TESTO DELLE OSSERVAZIONI

ALLEGATO alle OSSERVAZIONI all' IMPIANTO EOLICO denominato REMPILLO nel COMUNE di PITIGLIANO (GR). Comp

ID: Codice procedura (ID_VIP/ID_MATTM):10844

Impianto per la produzione di energia elettrica da fonte eolica, costituito da 6 aerogeneratori della potenza complessiva di 37,2 MW, un sistema di accumulo da 25 MW e relative opere connesse in località "Rempillo" nel comune di Pitigliano (GR).

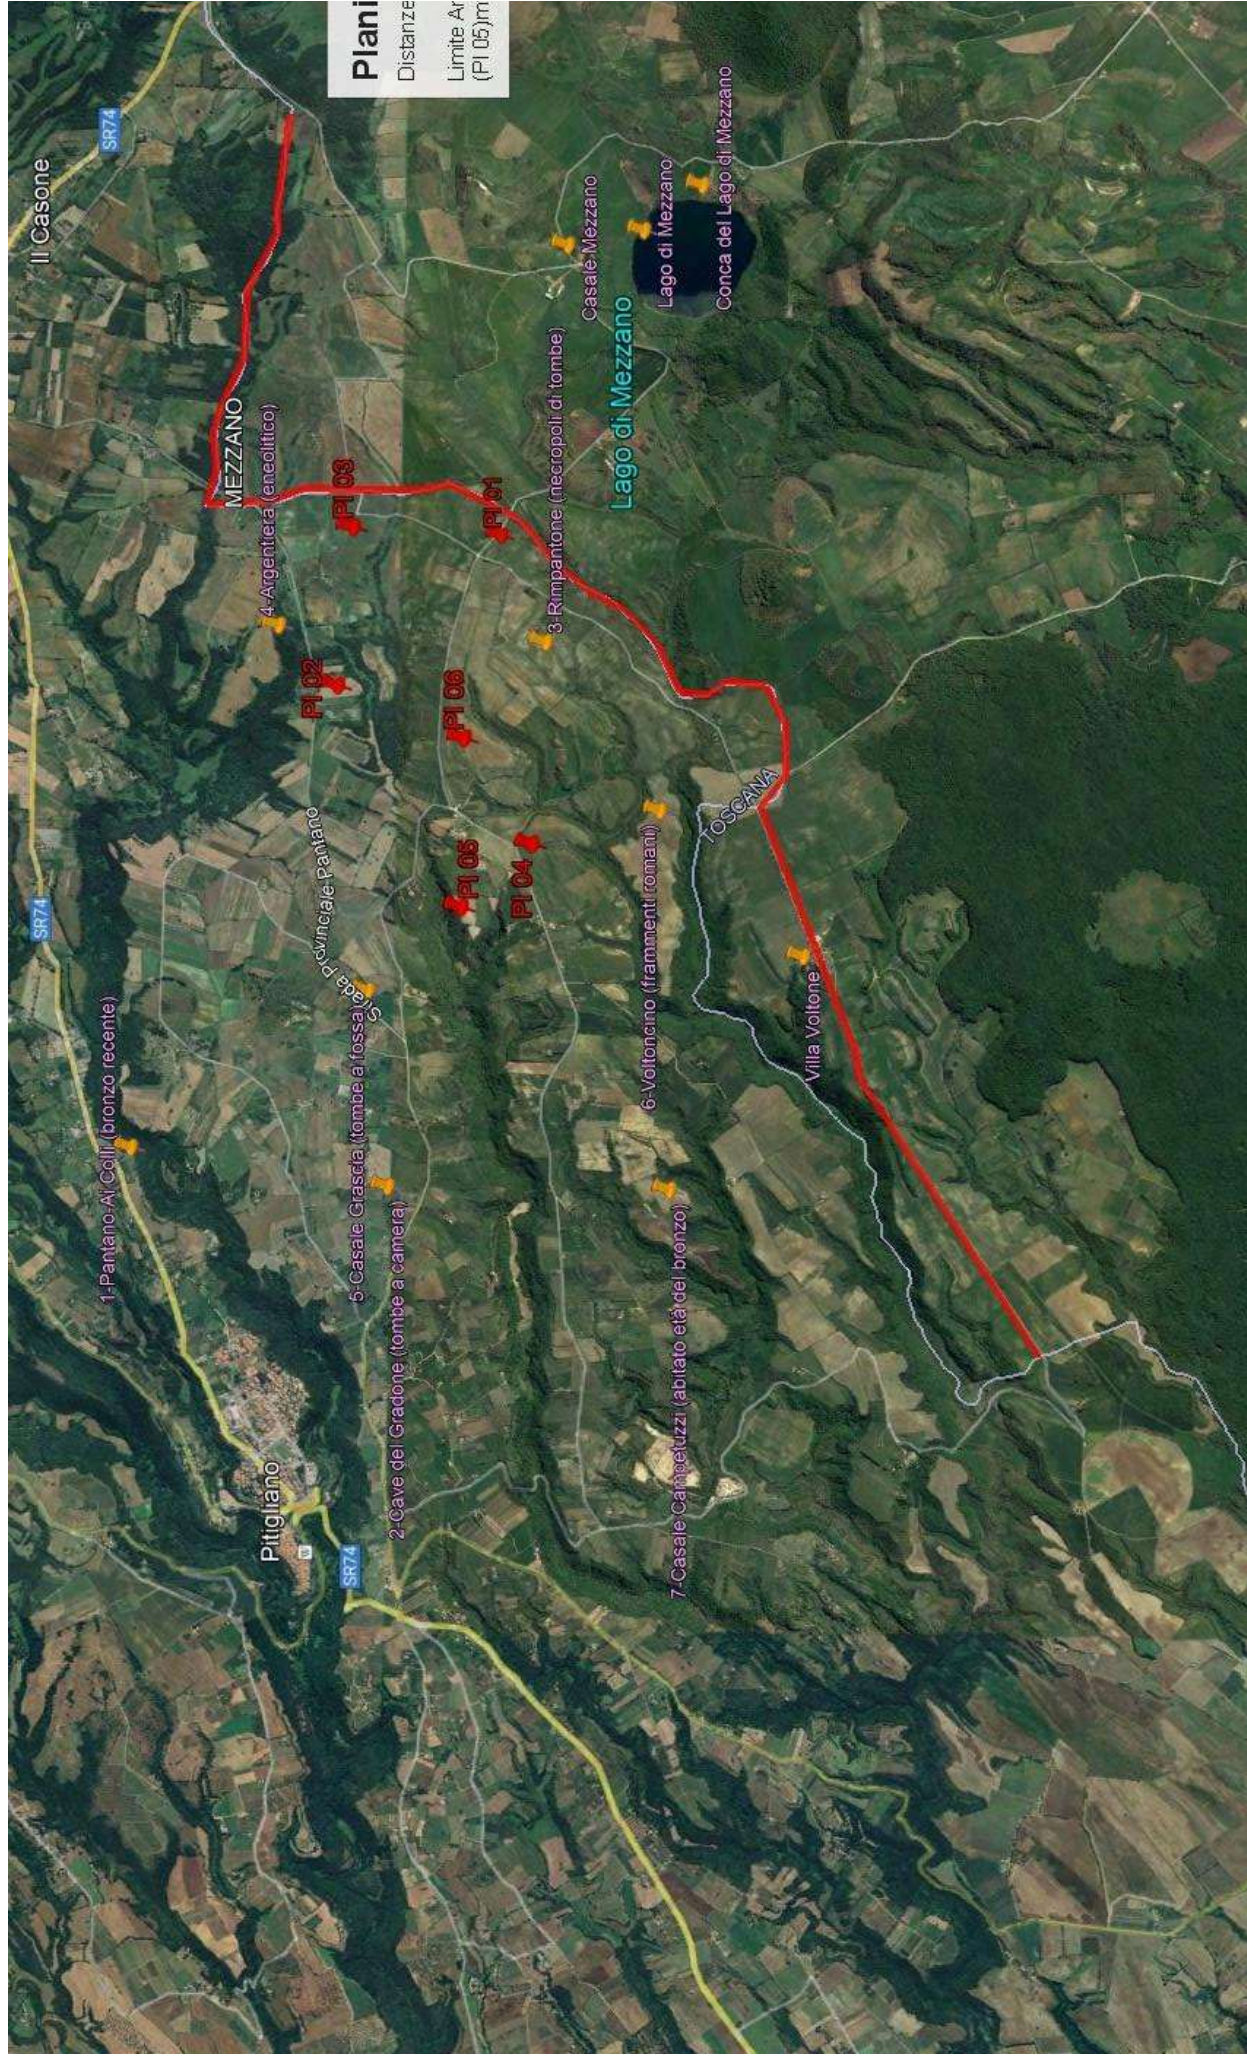
dimenticare che un aerogeneratore verrebbe collocato a poco più di 200 metri dalla strada provinciale Pantano e un altro vicino ad una strada sterrata ma ben mantenuta e quindi usata. Per questo ulteriore motivo legato all'incolumità delle persone, chiediamo che venga espresso parere contrario alla realizzazione dell'impianto eolico "Rempillo".

- Legenda**
- Aerogeneratori Eolici
 - Limite area archeologica
 - Siti archeologici

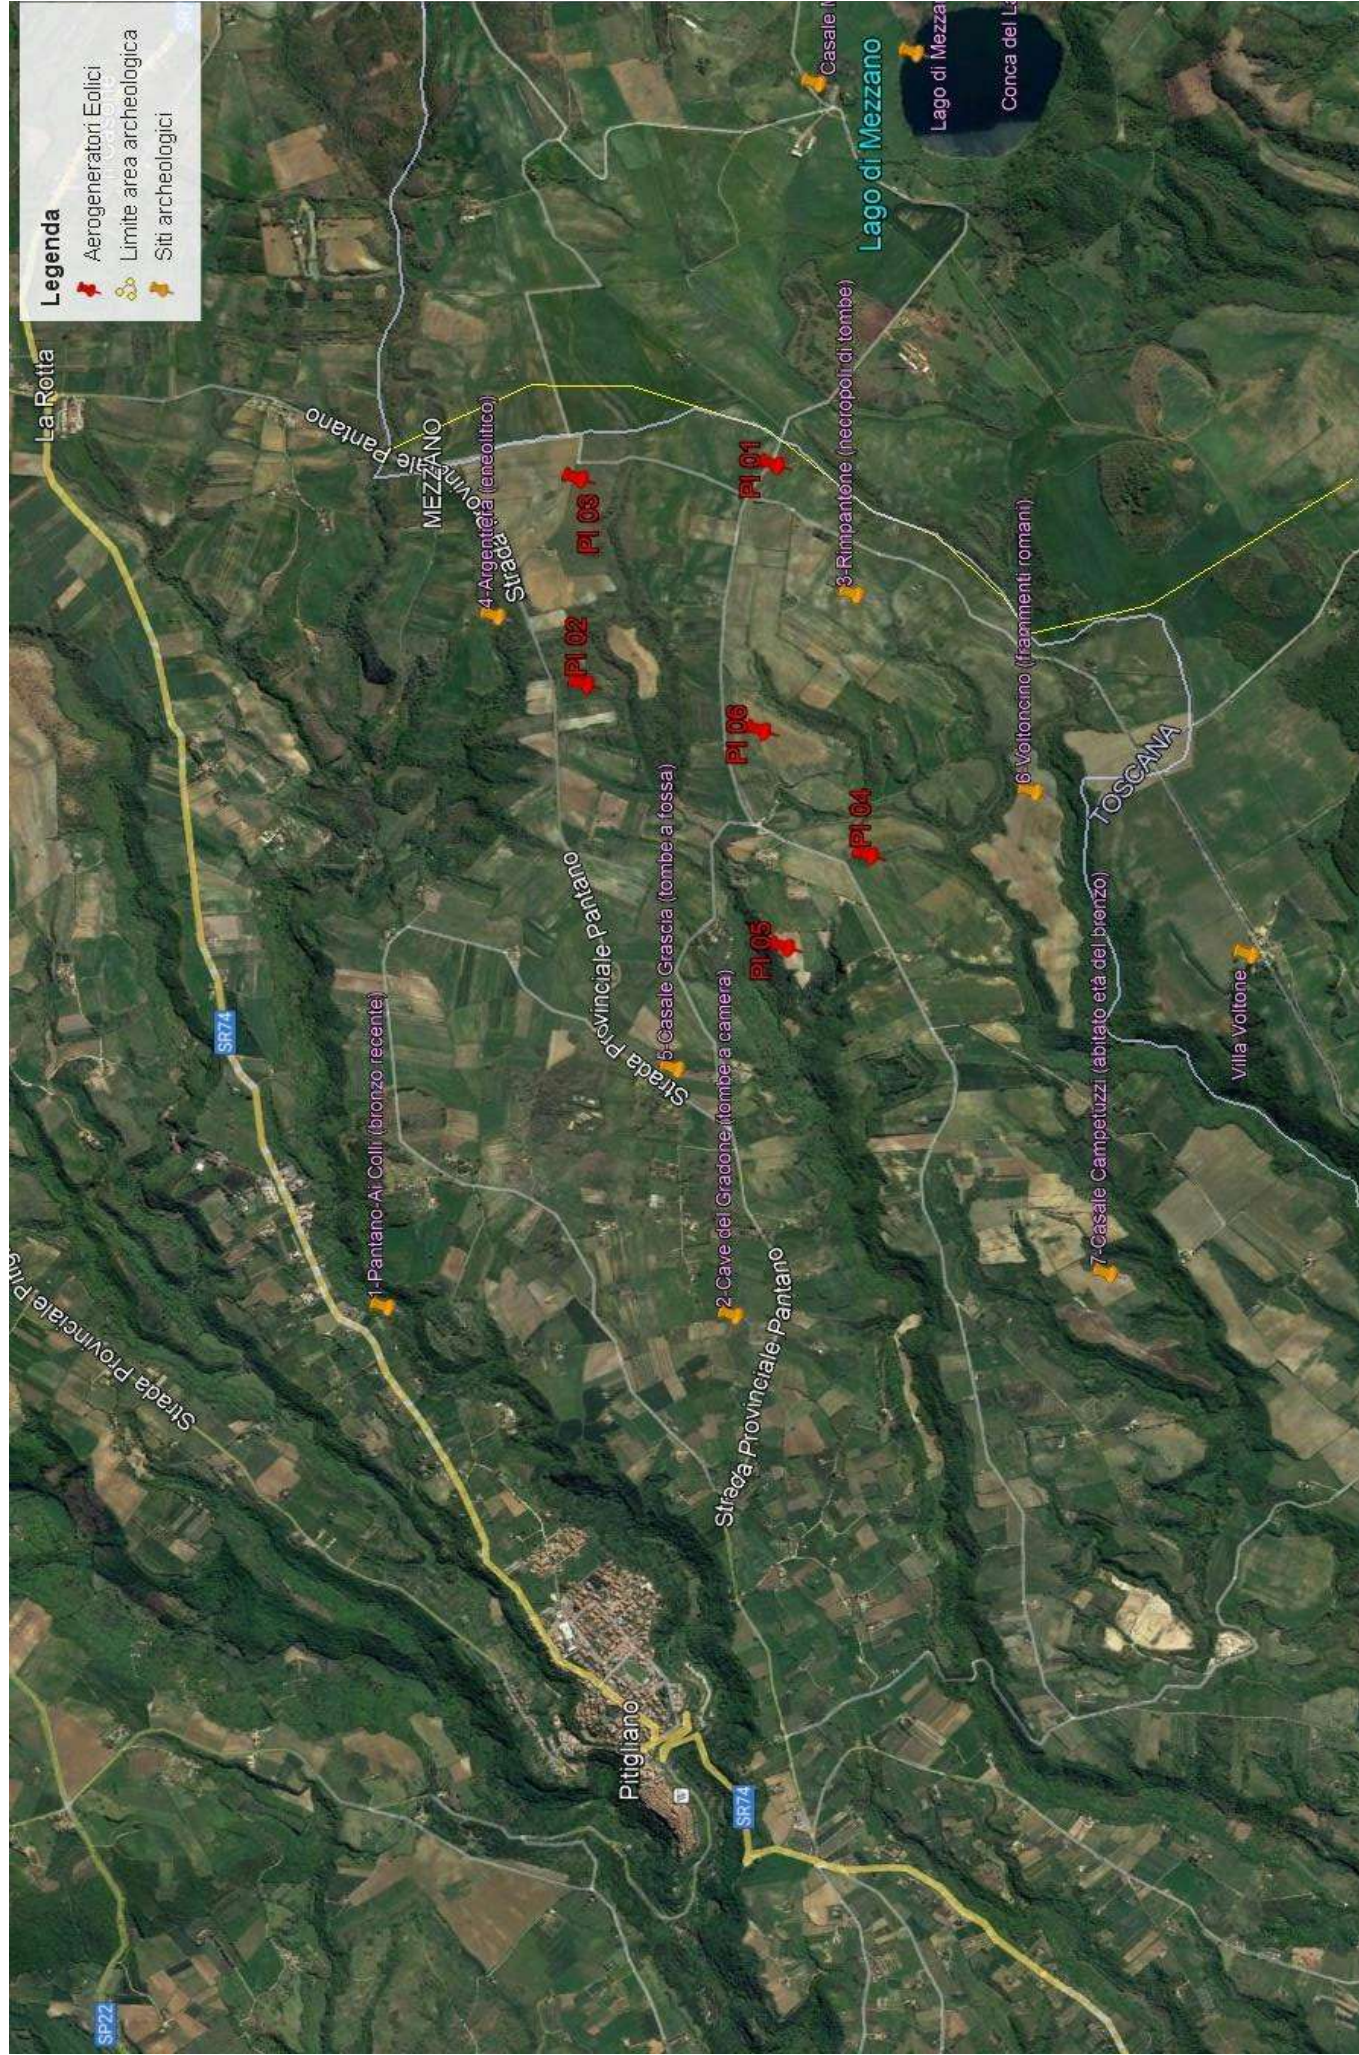
- h) Le zone di interesse archeologico evidenziate nell'immagine n. 3 a cui si aggiungono anche l'importante abitato protostorico di Sorgenti della Nova e Ruderii del Castello altomedioevale che si trovano a circa 4 km dalle aree in cui è stato progettato l'impianto eolico industriale. Poco più lontano i resti del castello medioevale “Morroneccio”. Nell'area vasta le preziose necropoli eneolitiche (Poggi Alti) ed etrusche di Pitigliano, Sovana e Sorano.

Riservandoci di verificare l'esistenza o meno dell'area archeologica riportata nel PSC vogliamo ricordare che comunque le due “pale” P04 e P05 anche superando l'incompatibilità di non essere all'interno del perimetro di un bene culturale manterrebbero comunque la loro incompatibilità paesaggistica per i motivi ben argomentati nella nostra prima Osservazione quando abbiamo messo in evidenza come tutti e 6 gli aerogeneratori ricadendo nelle fasce di rispetto del bene di notevole interesse pubblico ex art. 136 del Codice dei Beni Culturali e del Paesaggio “Conca del Lago di Mezzano e territorio circostante” confinante direttamente con l'area archeologica citata di cui al PSC e quindi sarebbero collocati in un'area non idonea al loro insediamento come previsto dall'art. 20 del D.Lgs 199/2021 e dall'Allegato IV (inserimento degli impianti eolici nel Paesaggio e sul Territorio) delle Linee Guida Nazionali per le autorizzazioni all'insediamento degli Impianti FER .

Analisi degli Impianti Eolici Esistenti e in Progetto

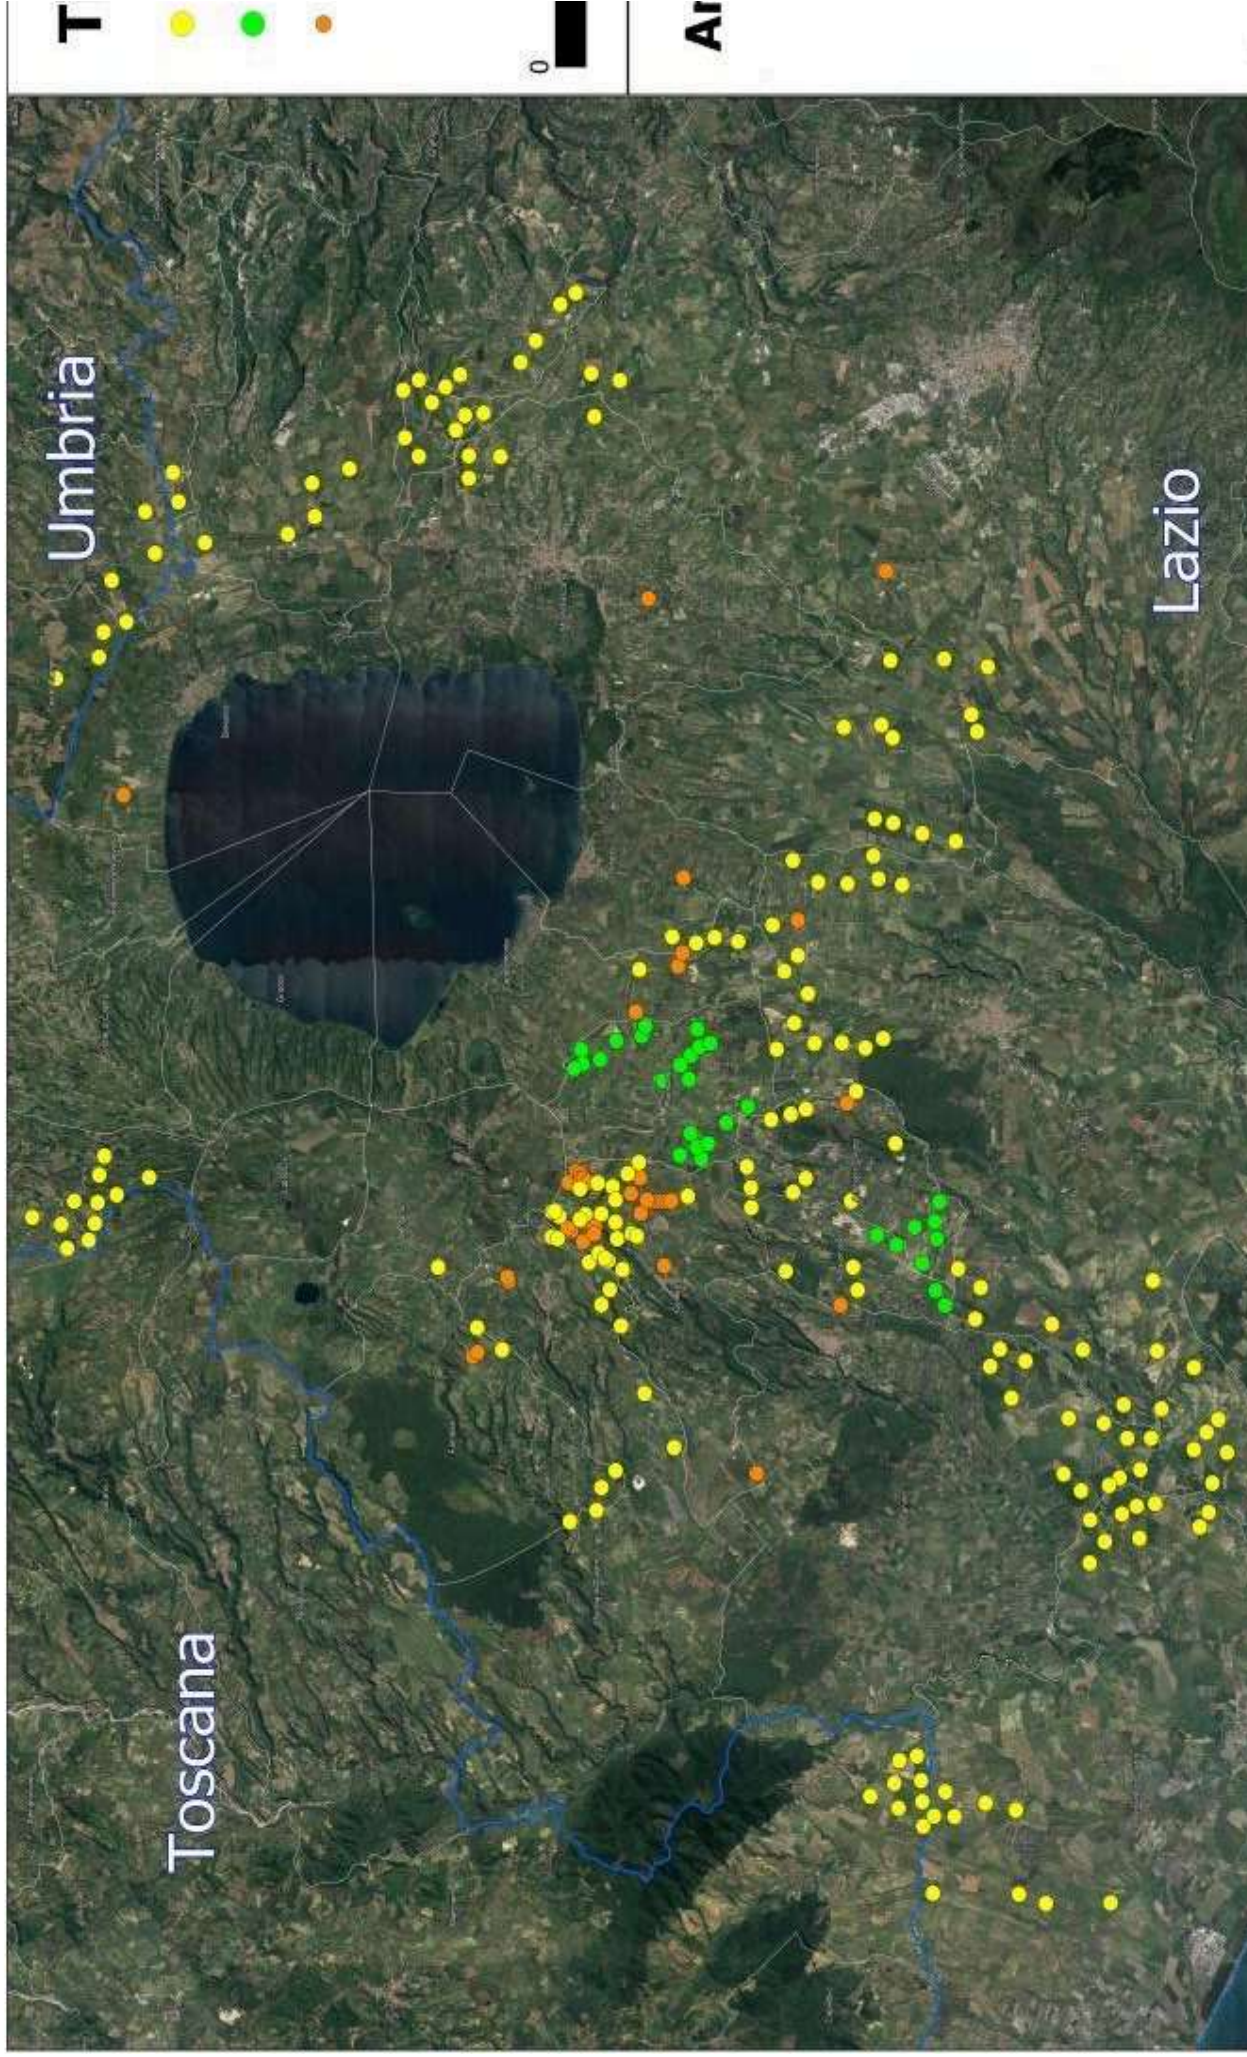
Quindi anche la Regione come Ente deputato dalla normativa nazionale a legiferare sulle aree idonee e non idonee si è espressa riguardo al fatto che abbia assolto ai doveri e alle quote stabilite dal PNIEC e in ambito regionale la provincia di Viterbo è stata quella con il più alto tasso di impianti FER tra tutte e quindi ormai satura ed il cumulo degli impianti FER installati, autorizzati e in progetto rappresenta una **elevata criticità per la sostenibilità ambientale di ulteriori eventuali iniziative**. L'impianto eolico " Rempillo" pur essendo "esterno al confine provinciale e regionale ma nelle sue immediate vicinanze (a soli 100 metri i primi due aerogeneratori) oltre ad impattare sul territorio e sulle economie di tre Comuni del Lazio (Farnese, Valentano e Latera) si trova nelle fasce di rispetto dei Beni di notevole interesse pubblico come si è evidenziate nelle Osservazioni nn. 1 e 2 e crea anche degli impatti negativi anche sui beni naturalistici come verrà dettagliato nell'Osservazione n. 4. Inoltre andrebbe a sommarsi al già enorme cumulo di impianti eolici e fotovoltaici e geotermici che già creano una elevata criticità ambientale nella provincia di Viterbo e interferiscono anche con il territorio toscano come si può vedere dalle immagini nn. 4 e 5 dell'Allegato n. 1.
